MEYLE-HD: лучше, чем оригинал.

## Внутренняя втулка с оптимизированным профилем

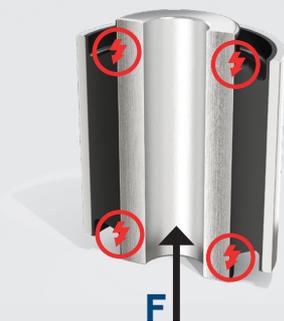
Внутренняя втулка с простым профилем

- Возникновение дефектов крепления резины к металлу на внутренней втулке из-за интенсивной деформации

- Более короткий срок службы и преждевременный выход из строя
- Снижение безопасности движения

Внутренняя втулка с оптимизированным профилем

- Оптимизированный профиль внутренней втулки способен выдержать большие нагрузки благодаря улучшенному сцеплению резины с металлом
